改善箇所説明図

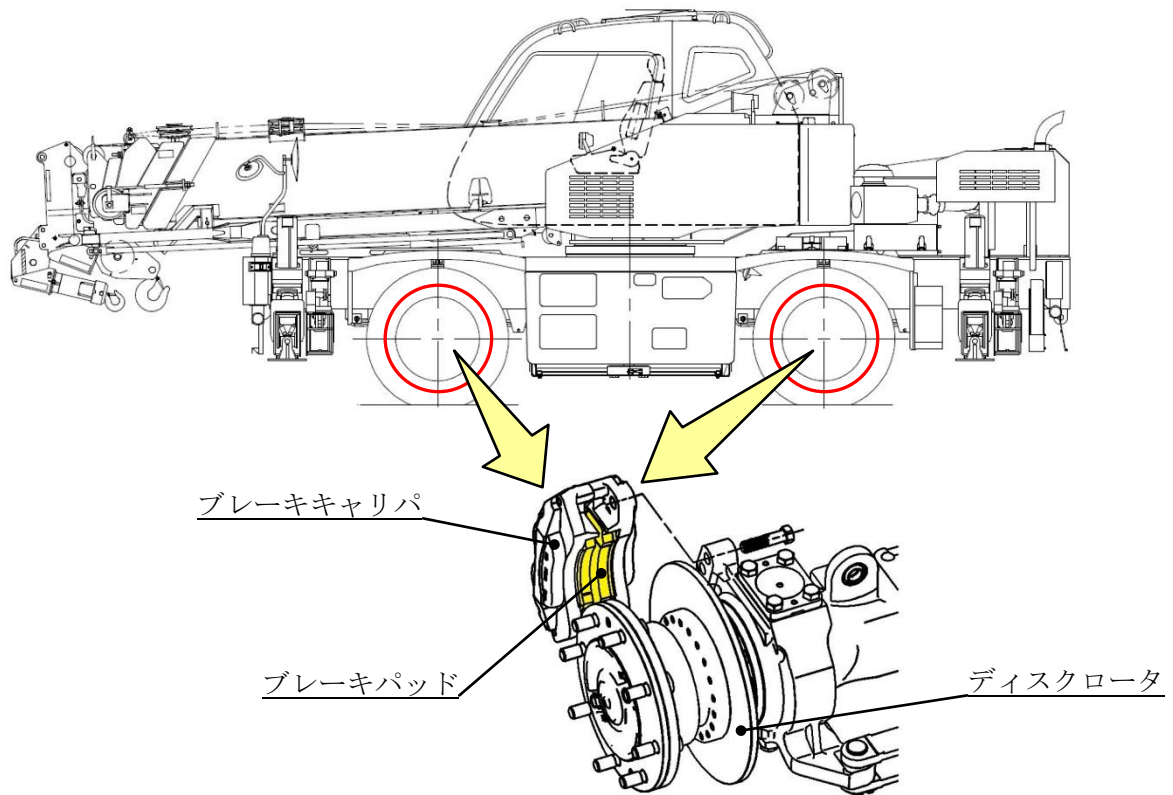
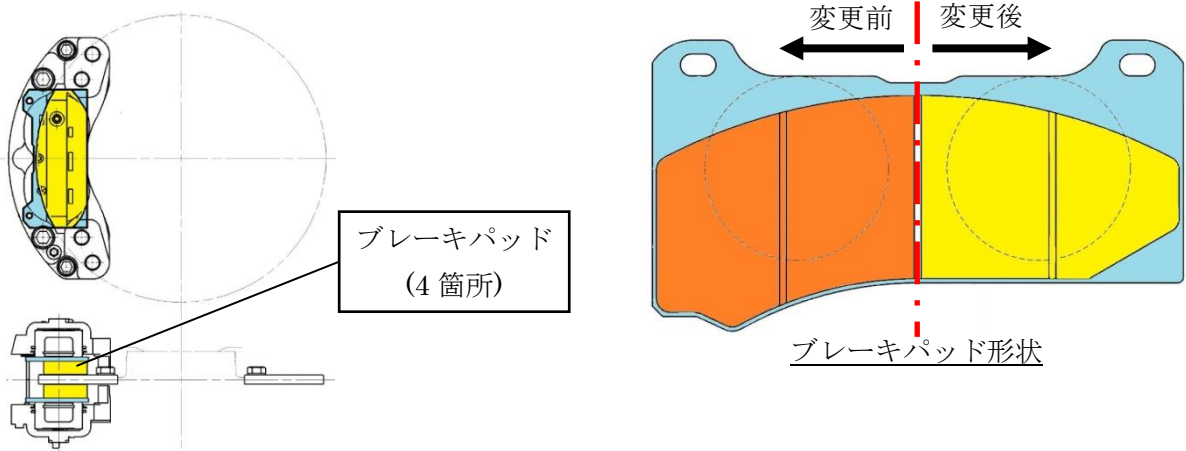
不具合発生箇所

ホイール・クレーンの制動装置において、ブレーキキャリパのピストンとブレーキパッドの重心点がずれているため、制動時にブレーキパッドとディスクロータの接触面が均一に接触しない。そのため、ブレーキパッドおよびディスクロータが振動して音を発するおそれがある。

改善内容

全車両、形状を変更したブレーキパッドに交換する。

識別：ブレーキパッドの形状で確認が可能のため、特別に識別は行わない。
